Ontwerpbestemmingsplan

An de Boerbrink - Westerbork

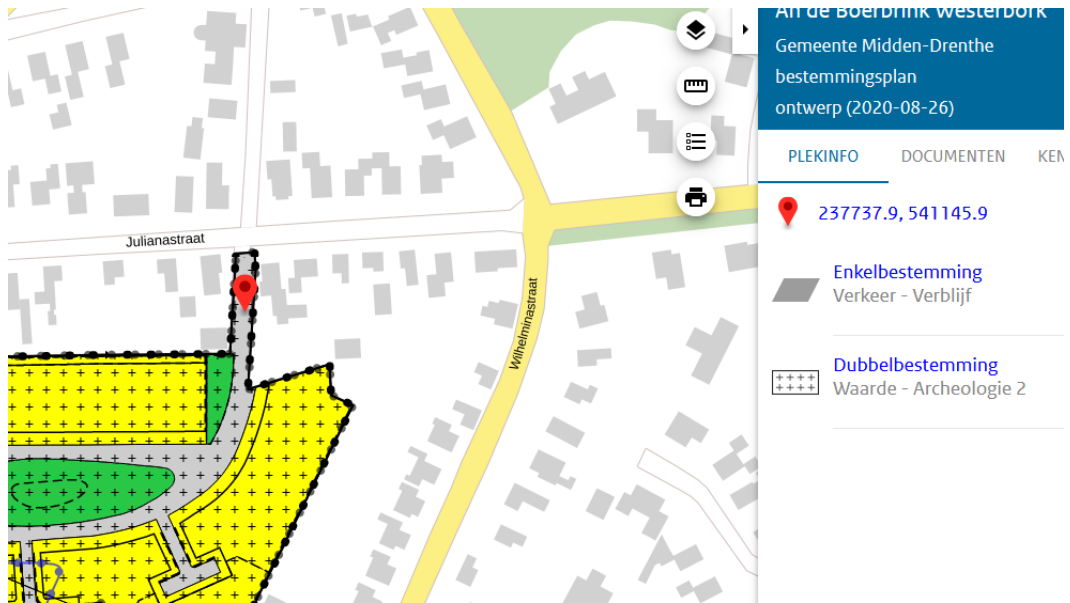
De eigenaar geeft aan dat het ontwerpbestemmingsplan niet in overeenstemming is met de gedane toezeggingen rondom de inrichting van het plangebied, waarbij de ingang nabij de Julianastraat geen doorgaande route moet zijn.

De toegang naar het plangebied met gemotoriseerd vervoer is via de Hoofdstraat. De route via het plangebied naar de Julianastraat blijft wel een doorgaande route voor fietsers en wandelaars.

Ter hoogte van de Julianastraat komt een afsluiting (paal of andersoortige afsluiting) waardoor auto's niet deze route naar de Julianastraat kunnen gebruiken.

Dat neemt niet weg dat deze route een doorgaande route blijft voor fietsers en wandelaars. De huidige bestemming is Verkeer, zie uitsnede hieronder

In het bestemmingsplan An de Boerbrink krijgt het de bestemming Verkeer-Verblijf, bedoeld voor verkeers- en verblijfsgebied ten behoeve van erftoegangswegen. Deze bestemming klopt, aangezien de percelen aan de Julianastraat ook via de route worden ontsloten.
